Service Départemental RTM de l'Isère	 
Commune de MONTFERRAT Modification de la carte des aléas	
Date : 7 décembre 2015	Version de document : 1

Contexte

Dans le cadre de l'instruction du dossier de demande de permis de construire pour la transformation d'une grange, parcelle cadastrée E724 à MONTFERRAT, le service sécurité et risques de la DDT de l'Isère a demandé par mail du 10 novembre 2015 au service RTM d'expertiser l'aléa affiché au niveau de la carte des aléas de la commune. Cette note est la synthèse de l'analyse réalisée.

FIGURE 1 : CARTE DES ALEAS ACTUELLE

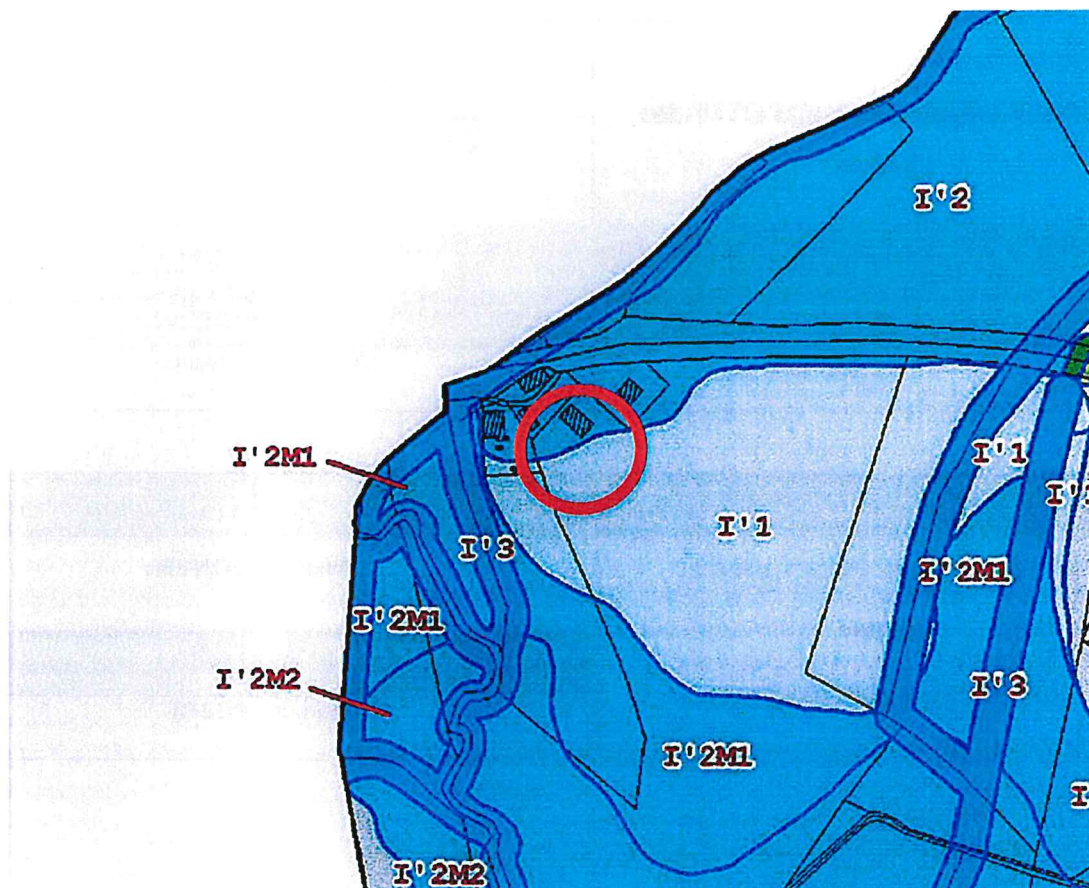
La carte des aléas de la commune de MONTFERRAT a été réalisée en juin 2007 par le bureau d'études Alp'Géorisques avec une assistance à maîtrise d'ouvrage du service RTM. Pour la parcelle concernée (E724), un aléa moyen d'inondation de pied de versant a été retenu. Cet aléa correspond à la situation d'une zone plate, recouverte par une accumulation et une stagnation, sans vitesse, d'eau « claire » avec une hauteur comprise entre 0.5 et 1 mètre.

Cependant, au regard de la topographie locale, l'extension en zone d'aléa moyen semble contestable. C'est ce qui a motivé l'expertise de terrain réalisée le vendredi 4 décembre 2015. Le site se caractérise par un remplissage de l'ensemble de la vallée par des alluvions d'origine glaciaire. Au sein de la terrasse fluvio-glaciaire (F6b sur la carte géologique), le Courbon a remanié les matériaux et creuse un lit propre au sein des dépôts morainiques. Si le lit du Courbon est clairement marqué, les circulations en cas d'épisode de crue majeure du Courbon et des affluents latéraux, sont moins évidentes à identifier, la surface du terrain naturel étant assez chahuté en surface. De plus la RD 90 est plus ou moins en remblais sur ce secteur, ce qui modifie l'écoulement naturel des eaux. Des aménagements réalisés au droit du captage d'eau potable, à l'amont du site, participent également à la modification globale des écoulements.

FIGURE 3: COUPE SCHEMATIQUE DU TERRAIN

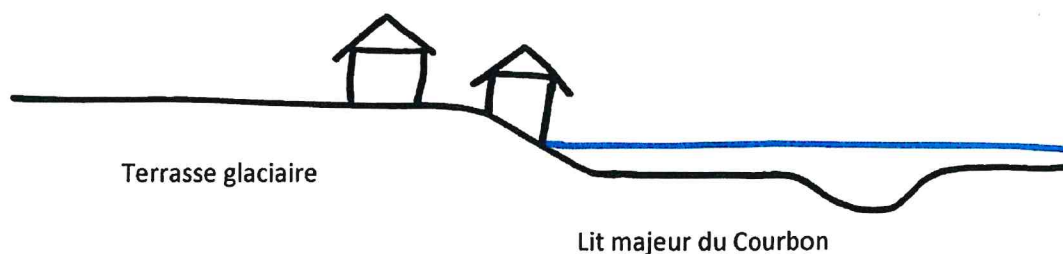
La parcelle E724 se situe néanmoins clairement sur la terrasse fluvio-glaciaire. Le Courbon a creusé un lit majeur dans cette terrasse au droit du projet. Les deux bâtiments au nord-ouest se situent sur la zone de transition, légèrement en contre-bas de la terrasse glaciaire. Pour un événement de période de retour centennal (référence pour le levé de la carte des aléas) on ne doit pas s'attendre à des remontées conséquentes des niveaux de crue au-delà du lit fluvial.

FIGURE 4 CARTE INITIALE

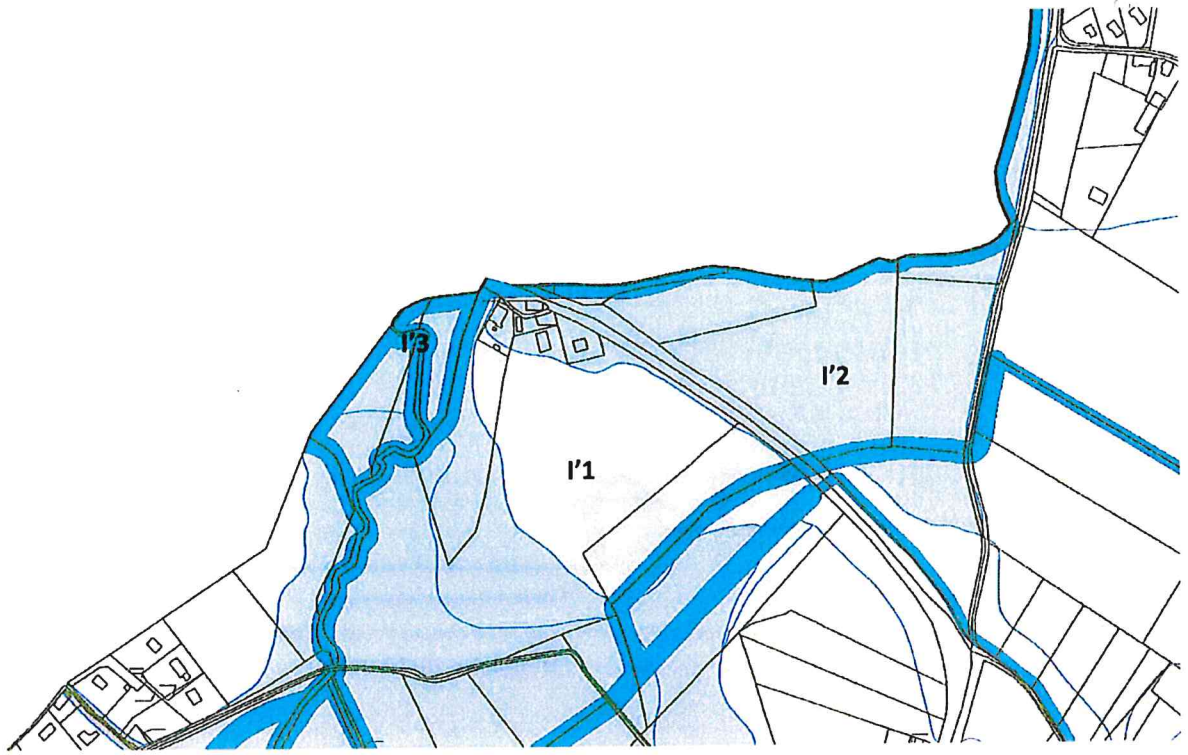
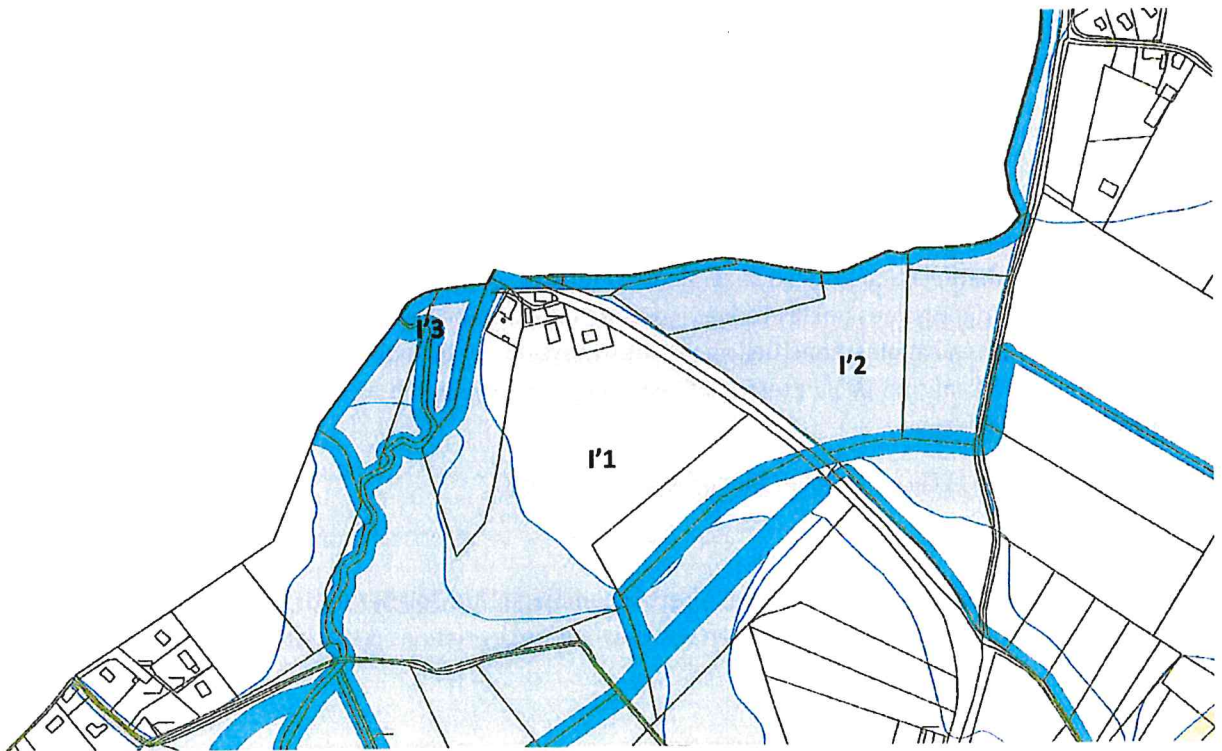
Au regard de ces éléments, le déclassement de l'aléa moyen en aléa faible au niveau du hameau est retenu. Comme précisé précédemment, la topographie générale de la terrasse glaciaire est relativement chahutée, des stagnations locales au droit de dépressions ou des venues issues des versants ne peuvent être complètement exclues. De plus, le caractère filtrant, au moins ponctuellement, des moraines peut induire des phénomènes de remontées de nappes. Cela a été confirmé par un témoin. C'est pourquoi le zonage d'aléa faible d'inondation l'1 est conservé pour l'ensemble de la zone.

La carte ancienne et la carte modifiée sont présentées ci-après.

FIGURE 5 : CARTE MODIFIEE
